Parecer da Comissão de Avaliação

Avaliação de Impacte Ambiental (AIA 2773)

“Expansão do Terminal de Contentores (TXXI) do Porto de Sines (3ª e 4ª fases)”

Janeiro 2015

Fig.6. Fotografia do lado Sudoeste da Praia de São Torpes vista do spot "Pedra Preta". A sudoeste deste local o acesso ao mar é dificultado por excessivas pedras. Isto não acontecia antes da 2ª fase do Molhe Leste

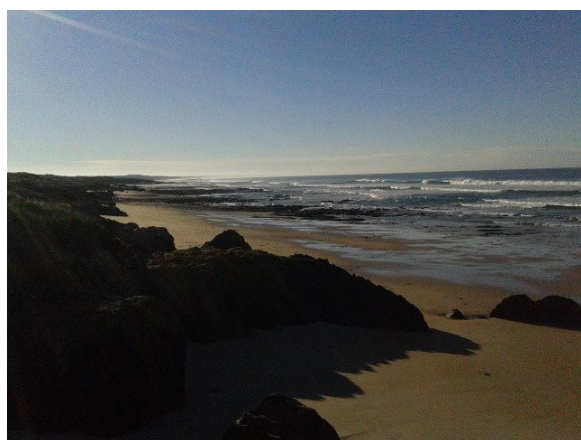
Os impactes na praia estão patentes nas Figs. 6 e 7. As fotografias são vistas de perto do surf spot "Pedra Preta" que dista mais de 900m do extremo Sudoeste da Praia de São Torpes.

Fig 9. Fase 2 do Molhe Leste

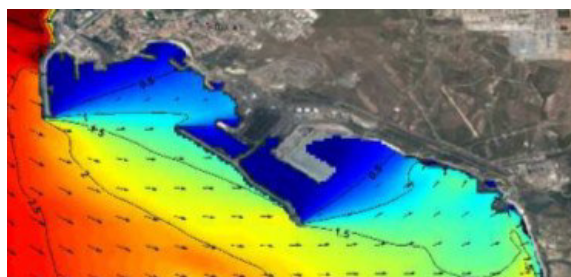
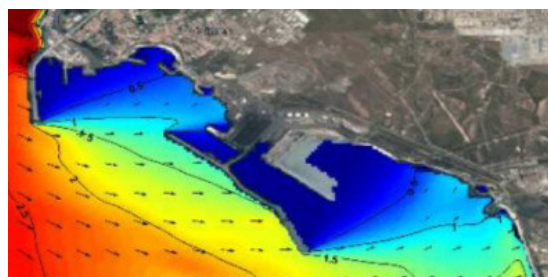
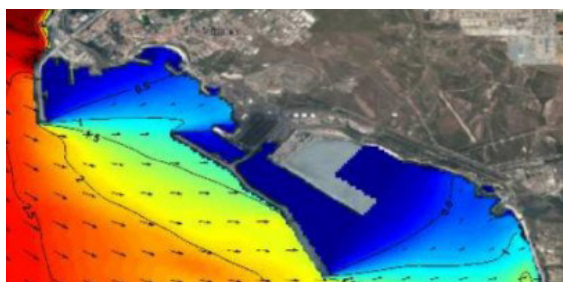
A nossa **segunda crítica** é que, tendo os surfistas apontado impactes graves da passada fase 2^a do Molhe Leste, o EIA não tenha realizado simulações para comparar os impactes na praia da fase 1^a e da fase 2^a do Molhe Leste.
